Muistutus Keljonkankaantien jalankulku- ja pyöräyälästä välillä Kylmälahdentie-Äströminkatu

MUISTUTUS
11.3.2025

MUISTUTUS KELJONKANKAANTIEJEN JALANKULKU- JA PYÖRÄVÄYLÄSTÄ VÄLILLÄ KYLMÄLAHDENTIE-ÄSTRÖMINKATU

Keljonkankaantien, Kylmälahdentien ja Pumperinkadun risteysalue

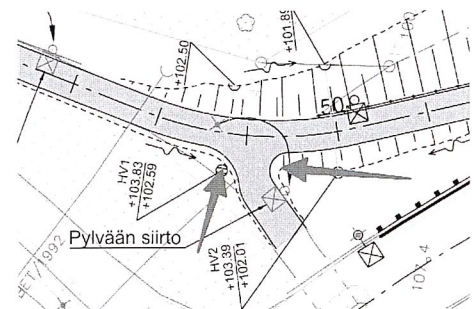
Keljonkankaantien suuntaisesti kuljettaessa Kylmälahdentien kohdalla on selvä katkos. Reitti kulkee punaisella merkittyä linjausta, jos haluaa liikkua Länsi-Päijänteentien kärjen ja Keljonkankaantien välillä. Ilman Pumperinkadulle vievää alikulkumonttua voisi toteuttaa huomattavasti tasaisemman ja suoremman reitin Keljonkankaantien suuntaisesti. Kylmälahdentien kauppa-alueen ja uuden väylän välillä liikkuminen on sen sijaan sujuvampaa.

Voisiko uudelta väylältä jossain vaiheessa saada patkän jalkakäytävää ja pyörätietä Keljonkankaantien varressa Kylmälahdentien ylitse ja edelleen Keljonkankaantien alun jalkakäytävälle ja pyörätielle liittyen? Nykyinen väylä jäisi tällöin vain Keljonkankaantien ja Kylmälahdentien väliselle liikenteelle.

Pumperinkadulle vievä alikulku on nykyisin näkemäongelmainen, kapea ja pimeä loukko. Voisiko alikulkua avartaa ja valaista kunnolla tämän hankkeen yhteydessä? Liikennemäärät alueella kasvavat uuden väylän ja Pumperinkadun rakentamisen myötä.

Uuden väylän ja alikulkuun vievän yhdistetyn väylän risteysaluetta voisi myös avartaa, jotta kaikkiin suuntiin kääntyminen on sujuvaa ja turvallista.

Åströminkadun suojatie

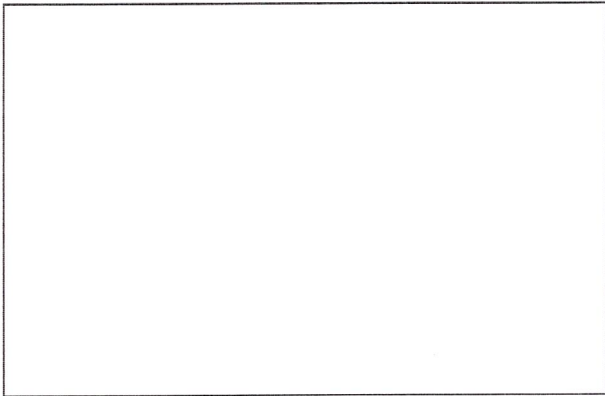
Åströminkadun kohdalla ylityksen voisi toteuttaa korotettuna ns. pyöräsuojatienä. Åströminkadun ajorata on joka tapauksessa väistämisvelvollinen pyörätiehen ja Keljonkankaantiehen nähden.

Samalla uuden jalkakäytävän ja pyörätien linjausta risteyksen lähellä voisi suoristaa. Näin risteykseen keskustan suunnasta saavuttaessa voi keskittyä muuhun liikenteeseen mutkittelevan väylän sijasta.
